環境アセスに関する技術指針(ダム)

ハツ場ダム 環境影響 評価書

ハツ場ダム 85年アセス書

表. 85年アセス書のページ配分.

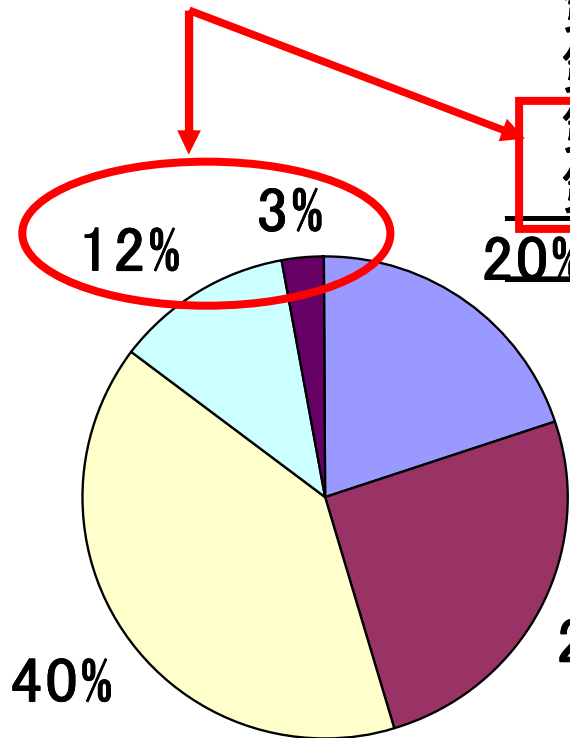
重要部分が
わずか！

湯西川ダム 85年評価書のページ配分

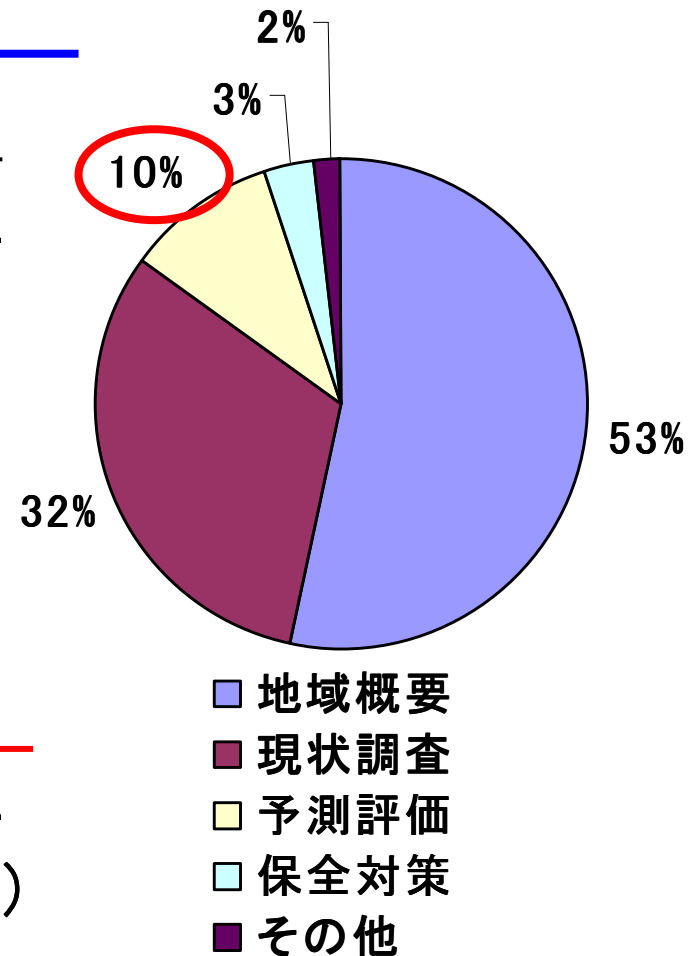
計60p(実質)
